监理工程师通知单

工程名称：新沂市 35 万千瓦（一期 25 万千瓦）户用分布式光伏项目

编号：ZHJL-XY-TZD-AZ-038

内 容：关于监理方并网农户检查问题整改通知

问题 2, 斜屋面漏雨

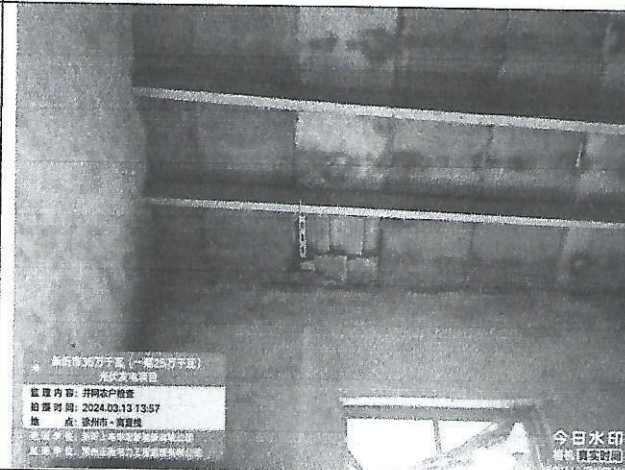
- 1、高流镇范开传农户家：斜屋面安装并网后出现严重漏雨现象，施工队未整改；斜屋面存在有两块组件已经压坏但依然安装现象，施工队并未及时反馈且未更换组件
- 2、高流镇王玉凤家：此户去年验收检查后，业主要求整改但至今施工单位依然未整改，现场螺丝生锈、两个屋面接地方阵之间未连接，未按照施工设计要求进行施工

现要求你部收到整改通知后，对以上并网户及时整改或更换设备材料等，加强现场质量管控，严格进行施工质量技术交底及学习，提高质量标准，确保工程质量。
